**MEYLE**<sup>®</sup>  
Products

## Rotule pour barre d'accouplement

convient pour  
**Audi A4, A6, A8**  
**Seat Exeo, Skoda Superb, VW Passat**

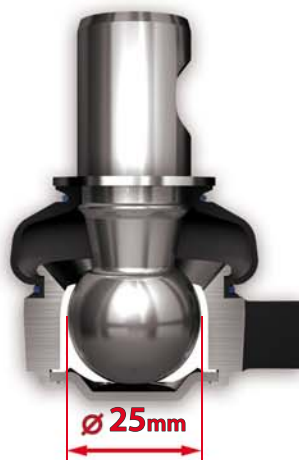
### Problème

Charge élevée qui entraîne une forte pression de surface au niveau de la rotule pour barre d'accouplement (diamètre sphérique 25 mm)

### Effet

Grincement et jeu dans la direction

Agrandissement du diamètre sphérique (27 mm) de la tête de barre d'accouplement

Durée de vie nettement allongée par la réduction de la pression de surface
